ESTUDIO DE RESTRICCIONES EN EL SISTEMA DE TRANSMISIÓN

Respuestas a Observaciones al Informe Preliminar

GERENCIA DE OPERACIÓN

Mayo 2022

Figure 2.2 Nature of small-disturbance response

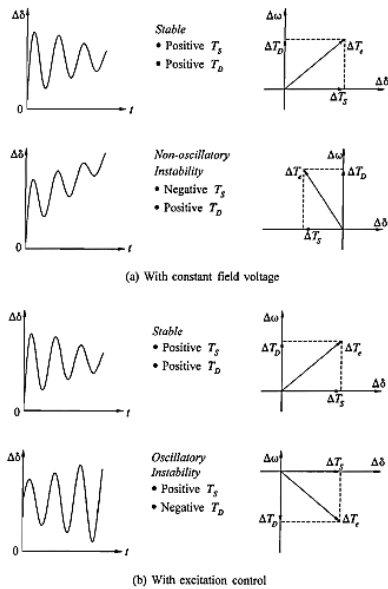
- 2) Se dice que la causa de las oscilaciones no amortiguadas es la baja inercia del Norte Grande. No obstante, de acuerdo con la literatura de sistemas de potencia, los sistemas con baja inercia son susceptibles de presentar problemas de inestabilidad no oscilatoria (back-swing) debido a la falta de torque sincronizante. Por otro lado, los problemas de estabilidad oscilatoria como los que se muestran en el estudio se deben a la falta de torque amortiguante lo cual está directamente relacionado con el desempeño de los estabilizadores de potencia (PSS). Por lo tanto, al sacar de servicio unidades en el Norte Grande para reducir inercia, se sacan de servicio los PSS de las unidades asociadas por lo que si bien, efectivamente, se baja la inercia del Norte Grande, también se disminuye el torque amortiguante que proveen los PSS. Por favor, revisar. Podría, por ejemplo, analizarse qué pasa si se dejan en servicio las máquinas, pero con los PSS fuera de servicio.

Respuesta 2:

Una de las causas de las oscilaciones no amortiguadas es la baja inercia pues precisamente la baja inercia implica pocas unidades sincrónicas despachadas, con la consiguiente disminución del torque amortiguante que dichas unidades aportan, ya sea mediante sus PSS (de tenerlos) o de los enrollados amortiguadores. Por otro lado, conviene señalar que los fenómenos oscilatorios raramente son fenómenos exclusivamente de torque sincronizante o exclusivamente de torque amortiguante, si no una combinación de ambos. Finalmente, al sacar de servicio los PSS de las unidades que quedan en servicio el comportamiento oscilatorio poco amortiguado del sistema incluso empeoraría.
